**Verslag huishoudelijke elektrische installatie op laagspanning en zeer lage spanning****Algemeen:**

Referentie: 011-20260617-02	Datum controle: 17/06/2026
Keurder: 011

Eigenaar:	Onbekend	EAN-code:	541448820060607025
Adres installatie:	Keramiekstraat 7, 2801 - Mechelen	Nummer teller(s):	1SAF31052731149
		Distributienetbeheerder installatie:	Fluvius
Datum uitvoering installatie: ☒ Vóór 01/10/1981 ☒ Tussen 01/10/1981 en 01/06/2020 ☐ Vanaf 01/06/2020			
Type: ☒ Wooneenheid ☐ Niet-huishoudelijk ☐ PV ☐ Batterij ☐ Laadpaal

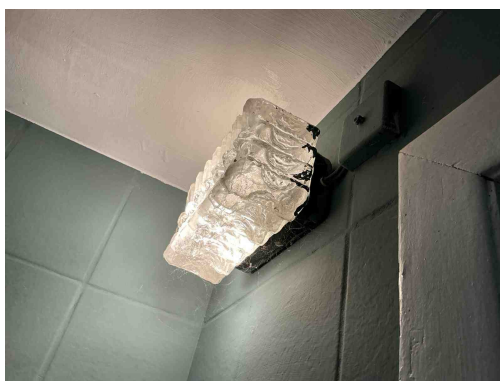
C21 - Het gebruik van geleiders van het type VOB, zonder bijkomende afscherming is niet toegestaan (Boek 1: 5.2.9.6).
Opmerking: Oa kelder , bord 1, toilet , ...

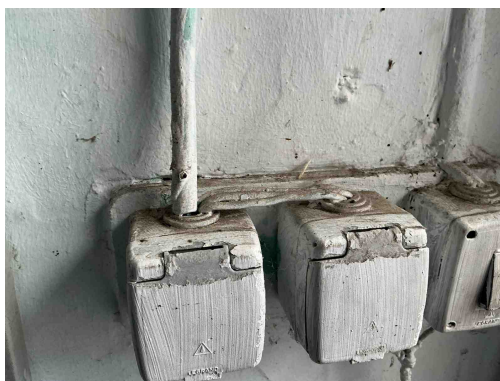
C21 - Het gebruik van geleiders van het type VOB, zonder bijkomende afscherming is niet toegestaan (Boek 1: 5.2.9.6).
Opmerking: Oa kelder , bord 1, toilet , ...

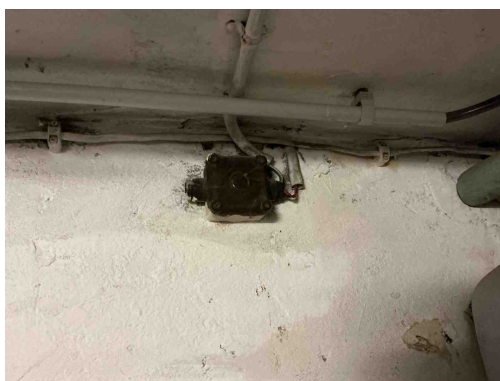
C21 - Het gebruik van geleiders van het type VOB, zonder bijkomende afscherming is niet toegestaan (Boek 1: 5.2.9.6).
Opmerking: Oa kelder , bord 1, toilet , ...

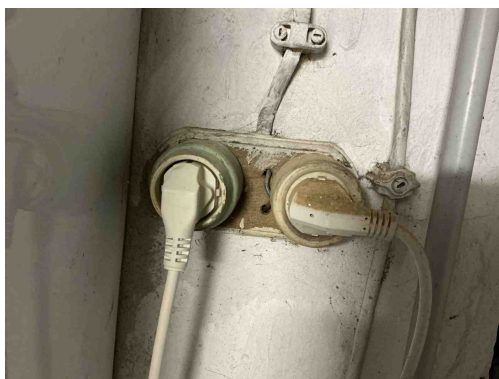
C21 - Het gebruik van geleiders van het type VOB, zonder bijkomende afscherming is niet toegestaan (Boek 1: 5.2.9.6).
Opmerking: Oa kelder , bord 1, toilet , ...

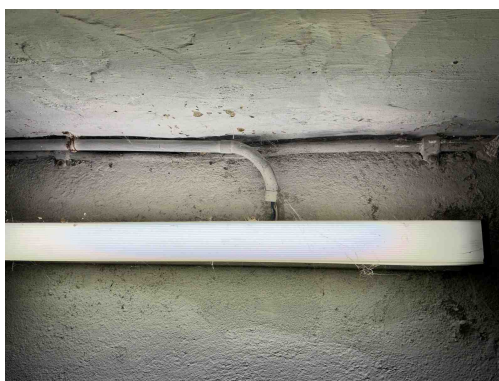
C21 - Het gebruik van geleiders van het type VOB, zonder bijkomende afscherming is niet toegestaan (Boek 1: 5.2.9.6).
Opmerking: Oa kelder , bord 1, toilet , ...

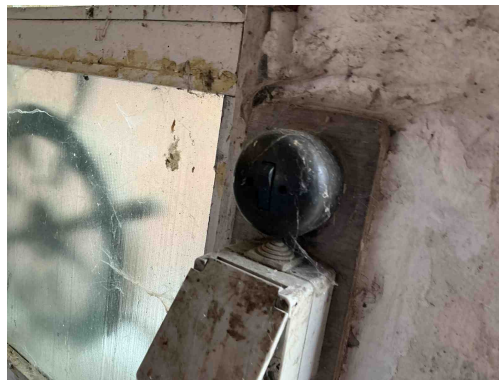
C21 - Het gebruik van geleiders van het type VOB, zonder bijkomende afscherming is niet toegestaan (Boek 1: 5.2.9.6).
Opmerking: Oa kelder , bord 1, toilet , ...

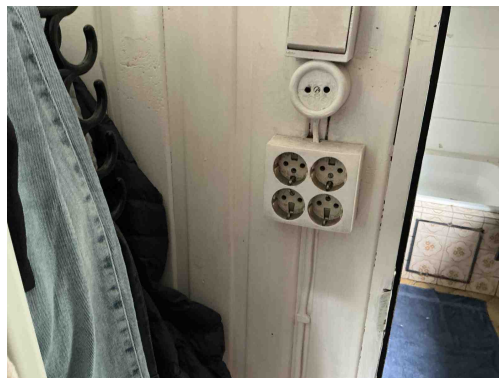
T13 - Opbouwcontactdozen en/of -schakelaars zonder achterplaatje mogen niet rechtstreeks op een brandbare ondergrond bevestigd worden (Boek 1: 4.3.3.5).

Opmerking: Oa kelder , bijkamer, tuinhuis

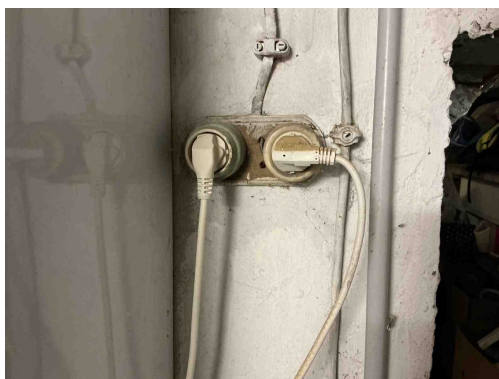
T13 - Opbouwcontactdozen en/of -schakelaars zonder achterplaatje mogen niet rechtstreeks op een brandbare ondergrond bevestigd worden (Boek 1: 4.3.3.5).

Opmerking: Oa kelder , bijkamer, tuinhuis

A20 - Er bevindt zich een contactdoos zonder beschermingsgeleider in de elektrische installatie. Deze is niet geplaatst achter een differentieelstroombeschermingsinrichting met grote (max. 30mA) of zeer grote (max. 10mA) gevoeligheid.

Opmerking: Oa kelder , woonkamer , eetkamer, ..

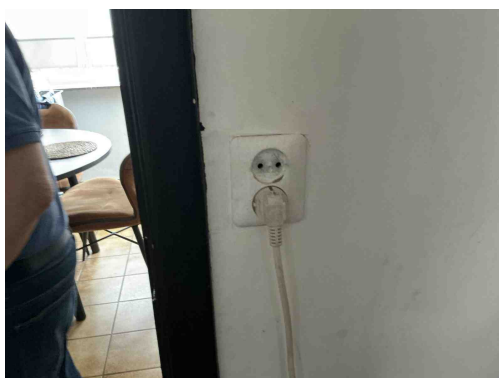
T13 - Opbouwcontactdozen en/of -schakelaars zonder achterplaatje mogen niet rechtstreeks op een brandbare ondergrond bevestigd worden (Boek 1: 4.3.3.5).

Opmerking: Oa kelder , bijkamer, tuinhuis

A20 - Er bevindt zich een contactdoos zonder beschermingsgeleider in de elektrische installatie. Deze is niet geplaatst achter een differentieelstroombeschermingsinrichting met grote (max. 30mA) of zeer grote (max. 10mA) gevoeligheid.

Opmerking: Oa kelder , woonkamer , eetkamer, ..

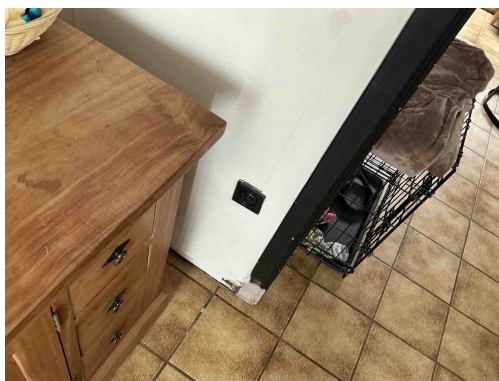
A20 - Er bevindt zich een contactdoos zonder beschermingsgeleider in de elektrische installatie. Deze is niet geplaatst achter een differentieelstroombeschermingsinrichting met grote (max. 30mA) of zeer grote (max. 10mA) gevoeligheid.

Opmerking: Oa kelder , woonkamer , eetkamer, ..

T11 - De contactdozen waarvan de toegekende stroomsterkte maximaal 16A en de toegekende spanning maximaal 250V bedraagt en niet bedoeld zijn voor de voeding van een of meerdere verbruikstoestellen voor een specifiek doel en niet geplaatst zijn in of op schakel- en verdeelborden, beschikken niet of IPXX-D (incl. gemeenschappelijke delen residentieel geheel) (Boek 1: 4.2.2.3/5.3.5.2).

Opmerking: Oa woonkamer

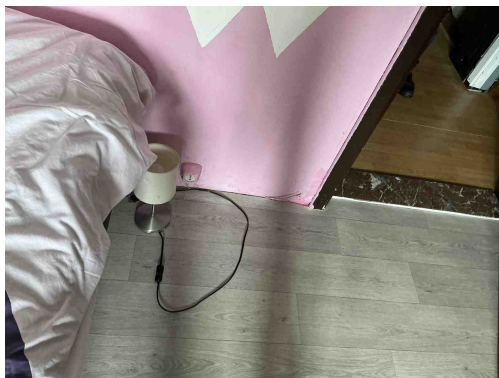
A20 - Er bevindt zich een contactdoos zonder beschermingsgeleider in de elektrische installatie. Deze is niet geplaatst achter een differentieelstroombeschermingsinrichting met grote (max. 30mA) of zeer grote (max. 10mA) gevoeligheid.

Opmerking: Oa kelder , woonkamer , eetkamer, ..

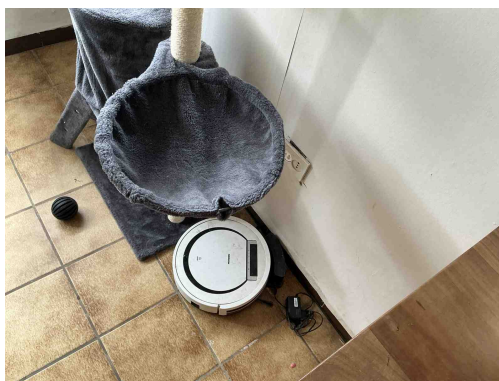
A20 - Er bevindt zich een contactdoos zonder beschermingsgeleider in de elektrische installatie. Deze is niet geplaatst achter een differentieelstroombeschermingsinrichting met grote (max. 30mA) of zeer grote (max. 10mA) gevoeligheid.

Opmerking: Oa kelder , woonkamer , eetkamer, ..

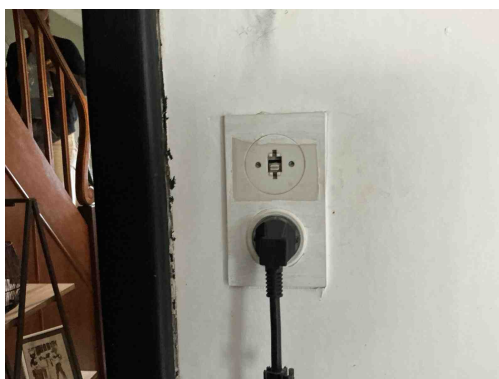
A20 - Er bevindt zich een contactdoos zonder beschermingsgeleider in de elektrische installatie. Deze is niet geplaatst achter een differentieelstroombeschermingsinrichting met grote (max. 30mA) of zeer grote (max. 10mA) gevoeligheid.

Opmerking: Oa kelder , woonkamer , eetkamer, ..

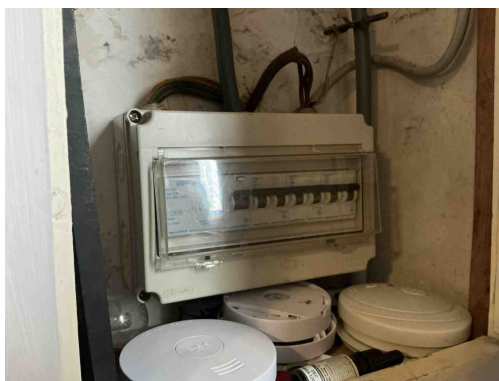
A20 - Er bevindt zich een contactdoos zonder beschermingsgeleider in de elektrische installatie. Deze is niet geplaatst achter een differentieelstroombeschermingsinrichting met grote (max. 30mA) of zeer grote (max. 10mA) gevoeligheid.

Opmerking: Oa kelder , woonkamer , eetkamer, ..

T11 - De contactdozen waarvan de toegekende stroomsterkte maximaal 16A en de toegekende spanning maximaal 250V bedraagt en niet bedoeld zijn voor de voeding van een of meerdere verbruikstoestellen voor een specifiek doel en niet geplaatst zijn in of op schakel- en verdeelborden, beschikken niet of IPXX-D (incl. gemeenschappelijke delen residentieel geheel) (Boek 1: 4.2.2.3/5.3.5.2).

Opmerking: Oa woonkamer

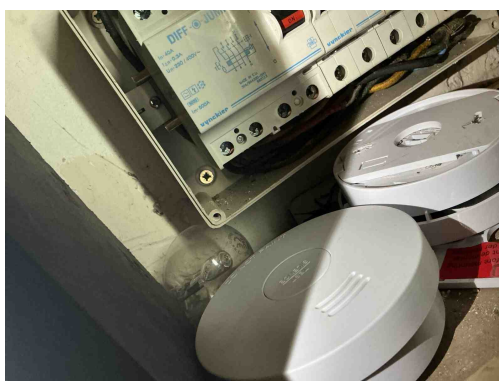
B04 - De aanduiding van de kringen, klemmen en/of schakelapparatuur ontbreekt, is onjuist of is onvolledig (Boek 1: 3.1.3.1/5.1.6.1).

Opmerking: Oa bord 1

B17 - De voedingsspanning is niet op elk bord vermeld (Boek 1: 3.1.3.3).

Opmerking: Oa bord 1

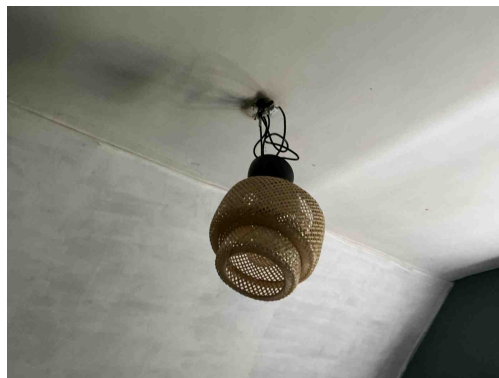
T21 - Het elektrisch materieel is niet geplaatst volgens de voorschriften van de fabrikant/ regels van goed vakmanschap . (Boek 1: 1.4.1.3)

Opmerking: Oa ophangvijzen bord 1, lichtpunt badkamer en slaapkamer

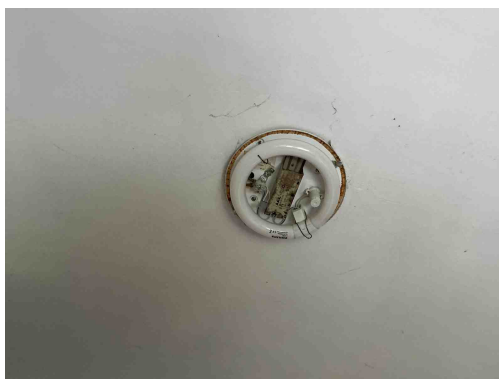
T21 - Het elektrisch materieel is niet geplaatst volgens de voorschriften van de fabrikant/ regels van goed vakmanschap . (Boek 1: 1.4.1.3)

Opmerking: Oa ophangvijzen bord 1, lichtpunt badkamer en slaapkamer

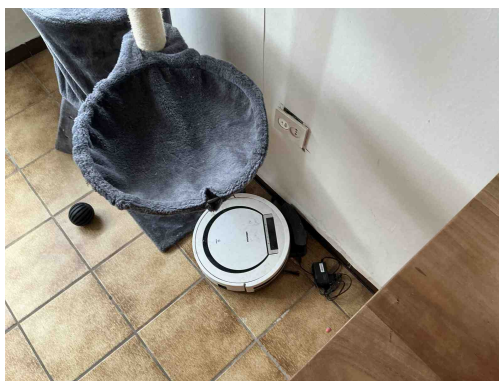
T21 - Het elektrisch materieel is niet geplaatst volgens de voorschriften van de fabrikant/ regels van goed vakmanschap . (Boek 1: 1.4.1.3)

Opmerking: Oa ophangvijzen bord 1, lichtpunt badkamer en slaapkamer

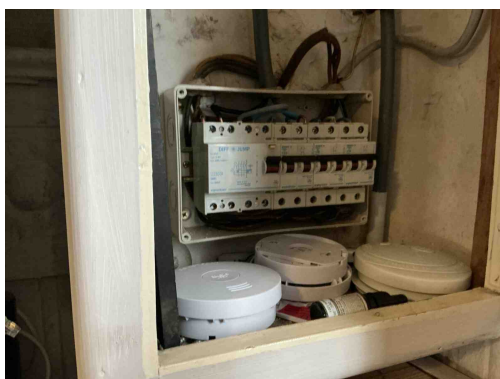
T10 - Bepaalde contactdozen en/of schakelaars zijn niet degelijk bevestigd (Boek 1: 1.4.1.3).
Opmerking: Oa berging , eetkamer
